Гидравлический узел натяжения для привода вспомогательного оборудования - 534 0014 10

Артикул: 534 0014 10

OE №:
038 903 315 D
038 903 315 P

Рис. 2: 534 0014 10 – этот вариант представляет обе черную и белую пластиковую втулки гидравлического демпфера

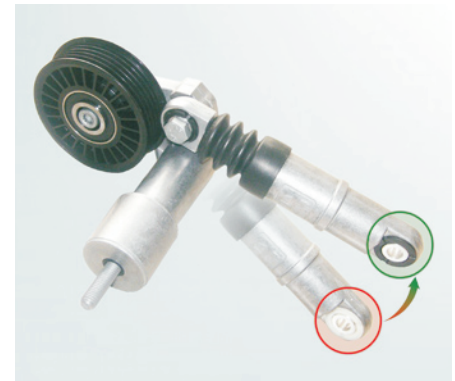
С настоящего времени, данный узел натяжения будет производиться с черными пластиковыми втулками вместо белых (см. рис. 2). Во время переходного периода, можно наблюдать оба эти типа вперемешку. Изменения не влияют никаким образом на технические функции устройства и оба варианта могут использоваться без ограничений на вышеупомянутых автомобилях.
